女川原子力発電所
原子炉施設保安規定変更認可申請書
補足説明資料①
(周辺監視区域境界変更，保安規定審査基準の説明)

2022年7月20日

東北電力株式会社

今回の女川原子力発電所原子炉施設保安規定（以下「保安規定」という。）の変更認可申請の内容は、新規制基準適合に係る工事に必要な作業用地の確保に伴い周辺監視区域境界の一部を変更するため、保安規定第1編（運転段階の発電用原子炉施設編）および保安規定第2編（廃止措置段階の原子炉施設編）に明示する周辺監視区域境界図を変更する。

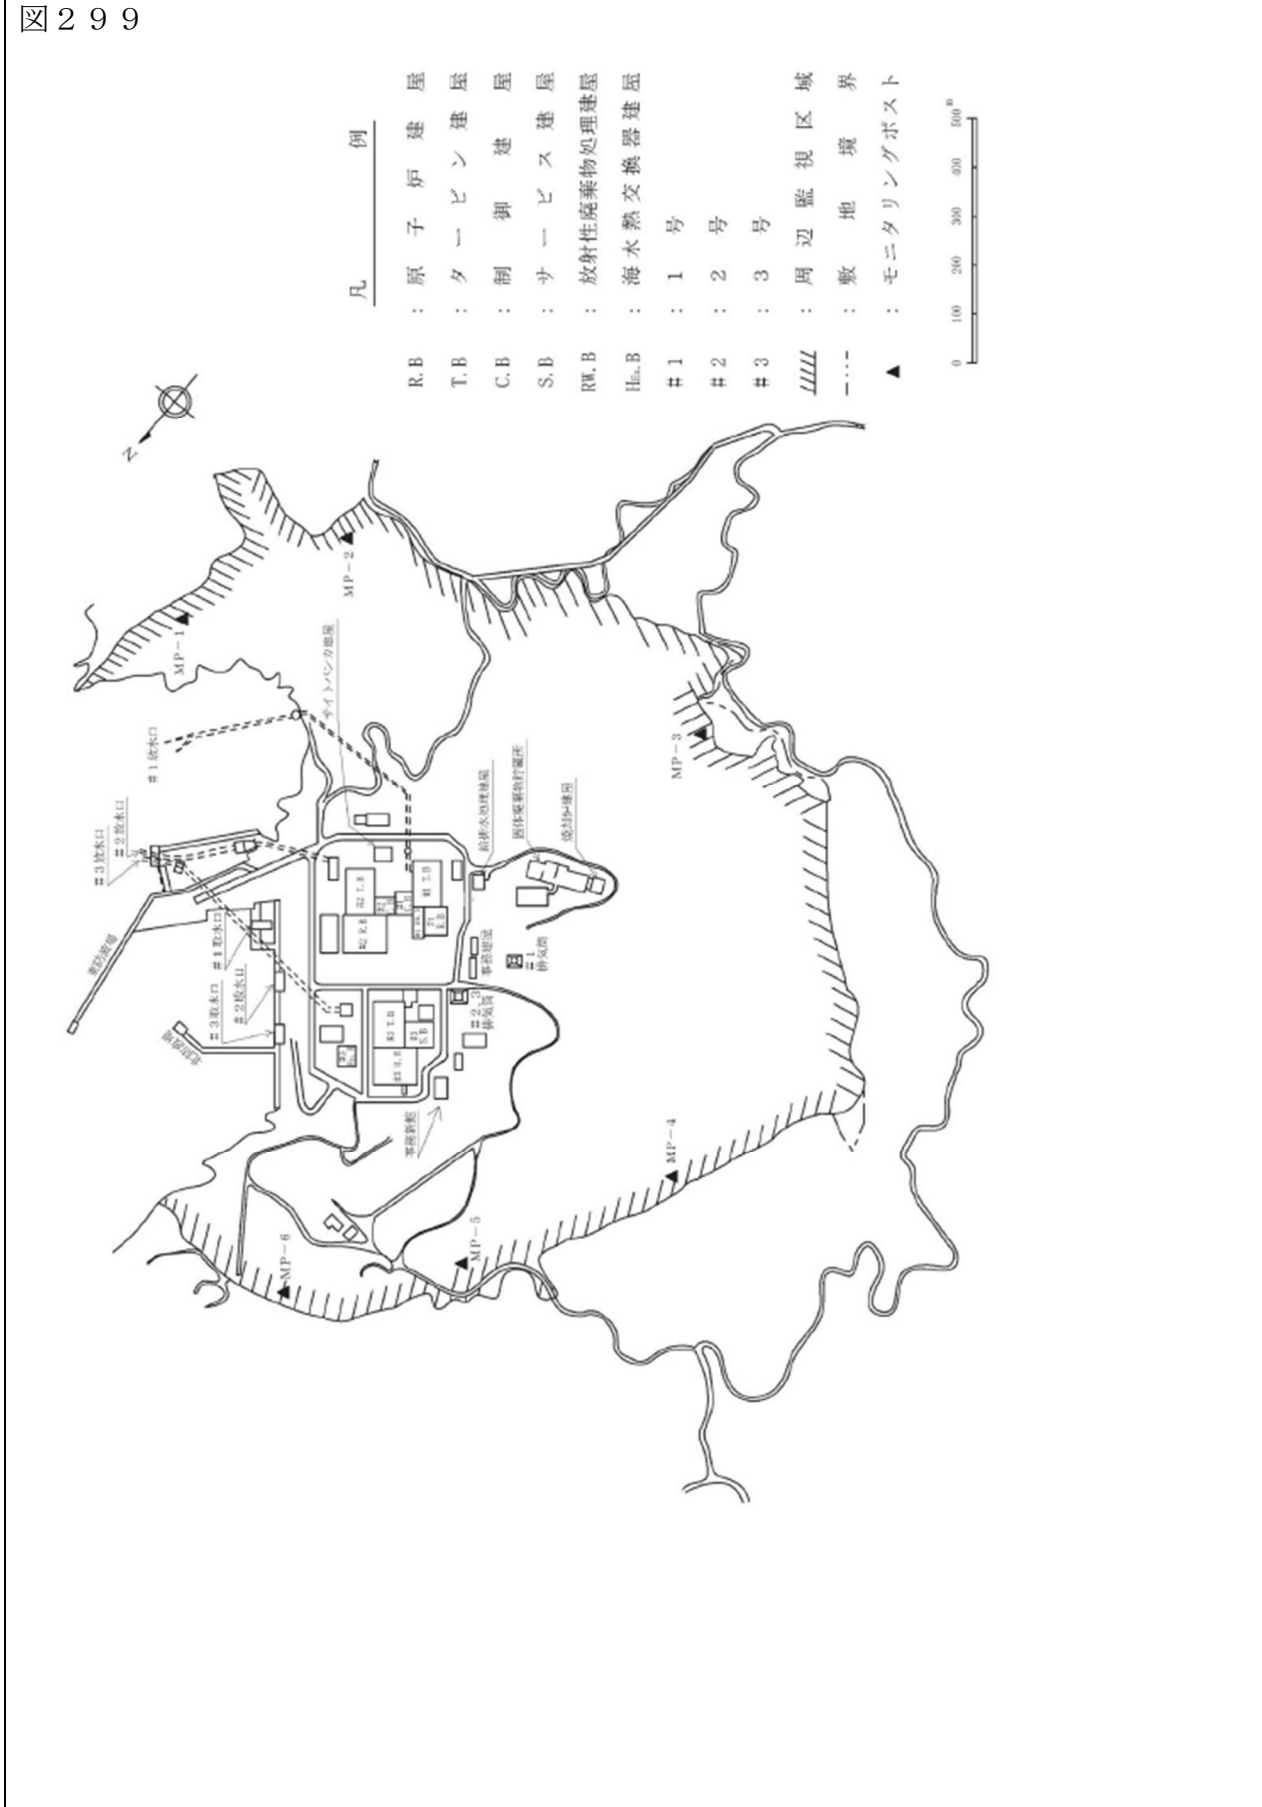
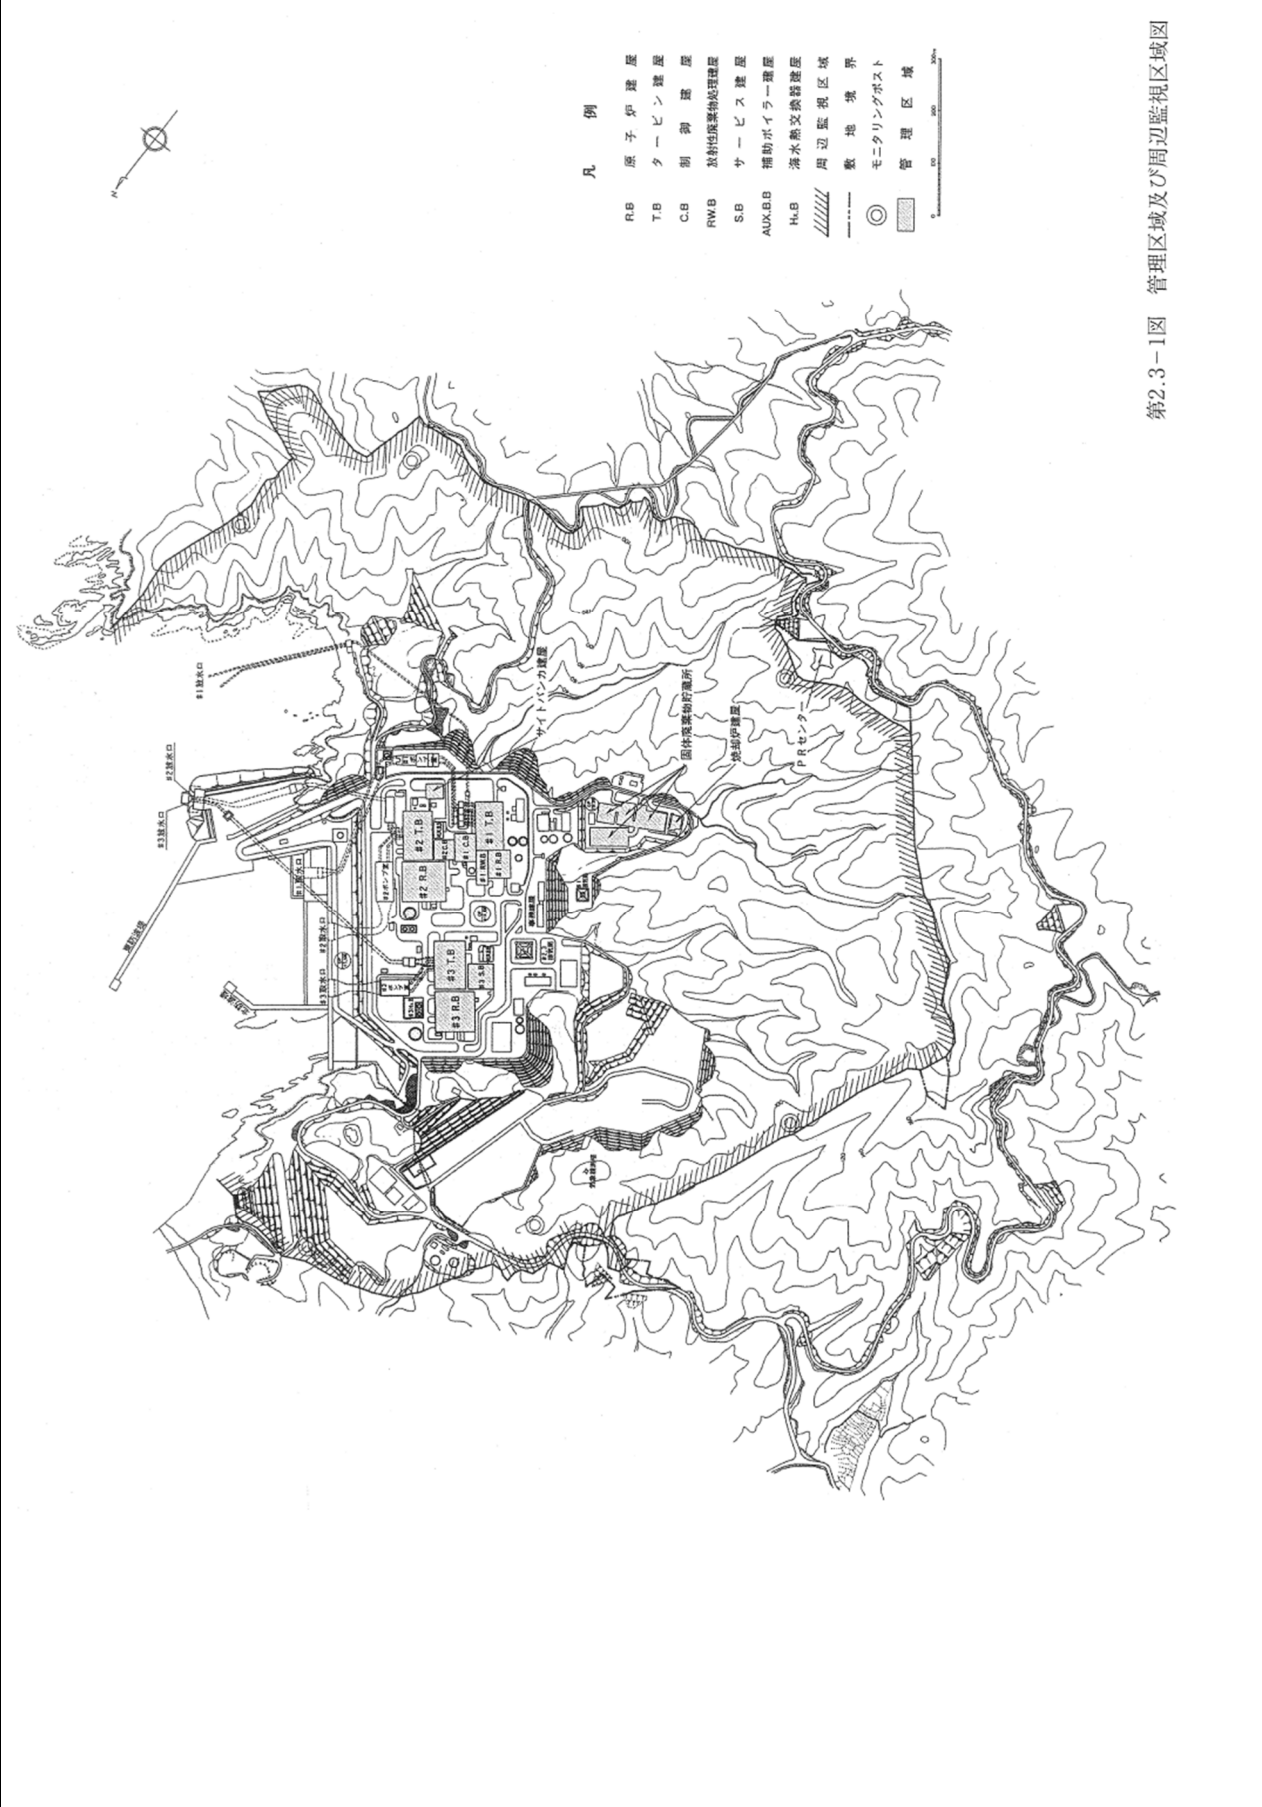
保安規定条文 (変更後)	設置許可記載	整合性説明
<p>図99</p> <p>凡例</p> <p>R.B : 原子炉建屋 T.B : タービン建屋 C.B : 制御建屋 S.B : サービス建屋 RW.B : 放射性廃棄物処理建屋 H₂O.B : 海水熱交換器建屋</p> <p>#1 : 1号 #2 : 2号 #3 : 3号</p> <p>//// : 周辺監視区域 - - - : 敷地境界 ▲ : モニタリングポスト</p> 	<p>設置許可記載</p>  <p>第2.1-1図 管理区域及び周辺監視区域図</p>	<p>整合性説明</p> <ul style="list-style-type: none"> 添付書類九に周辺監視区域の範囲を記載しており、今回、保安規定記載を変更する。 なお、設置許可は、変更許可時点での周辺監視区域を示している。今回の変更は、設置許可本文への影響がないことから、設置変更許可申請を要さない。 図面のついては、事業者としての許可希望である2022年12月に向けて申請中の特定重大事故等対処施設設置に係る原子炉設置変更許可申請書の補正に合わせて変更し、整合させる。
